改善箇所説明図

【不具合発生部位】
 冷蔵冷凍車の縦根太とシャーシフレームを固定しているUボルト(以下、「縦根太固定用Uボルト」という。)において、取付位置が不適切なため、悪路走行時に、後軸の左側リーフスプリングを固定しているUボルト(以下、「リーフ固定用Uボルト」という。)が干渉することがある。そのため、そのままの状態で使用を続けると、縦根太固定用Uボルトとリーフ固定用Uボルトが破損し、リーフスプリングがずれて、最悪の場合、走行安定性が損なわれるおそれがある。

干渉発生箇所詳細図

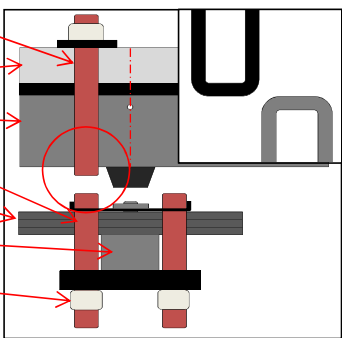
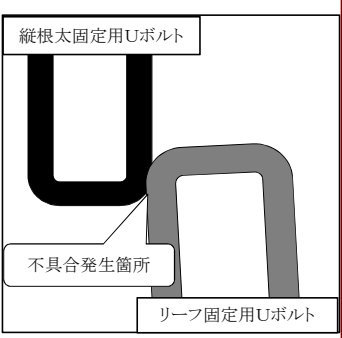
不具合発生箇所

改善の内容

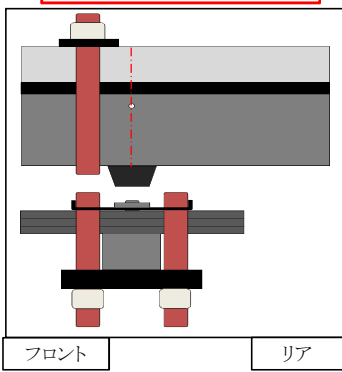
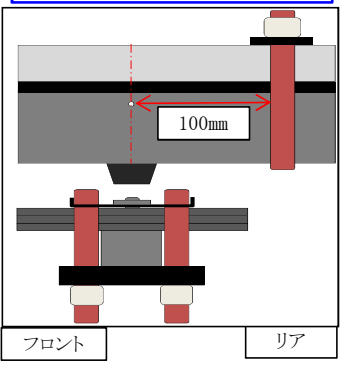
悪路走行時に干渉するおそれがある

Uボルトを車軸後方に移設する

【改善の内容】
 全車点検を実施し、縦根太固定用Uボルト及びリーフ固定用Uボルトが干渉しているものは、各Uボルトを新品に交換のうえ、縦根太固定用Uボルトを車軸後方に移設する。また、干渉していないものについては、縦根太固定用Uボルトを車軸後方に移設する。
